Сто восемьдесят шестая сессия

Предложение по поправкам серии 05 к Правилам № 46 ООН

**Представлено Рабочей группой по общим предписаниям,
касающимся безопасности***

Рис. 1

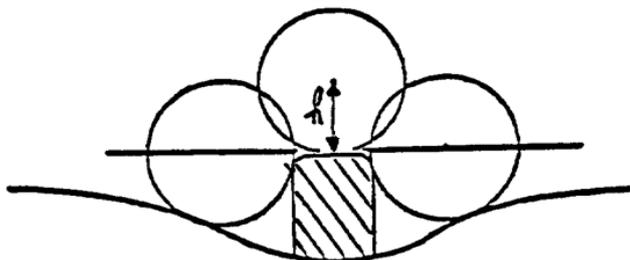
Включить новый пункт 6.2.2.1.2.2 следующего содержания:

«6.2.2.1.2.2 Если размер выступа элемента, установленного на поверхности, не являющейся выпуклой, не может быть определен посредством простого измерения, то его определяют на основе максимального изменения расстояния до центра сферы диаметром 100 мм от номинальной линии панели, когда эта сфера перемещается, находясь в постоянном соприкосновении с данным элементом. На рис. 1 показан пример использования этой процедуры».

Схема знака официального утверждения устройства непрямого обзора

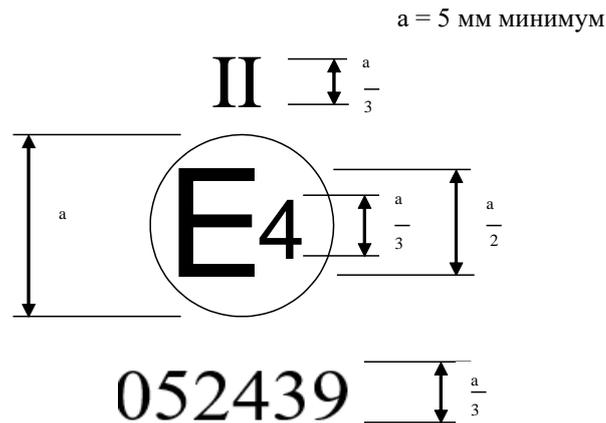
Приложение 5 изменить следующим образом:

Приведенный выше знак официального утверждения, проставленный на устройстве непрямого обзора, указывает, что данное устройство является основным устройством заднего обзора класса II, которое официально утверждено в Нидерландах (E 4) на основании Правил № 46 под номером официального утверждения 052439. Первые две цифры номера официального утверждения указывают, что на момент предоставления официального утверждения Правила № 46 уже включали поправки серии 05.
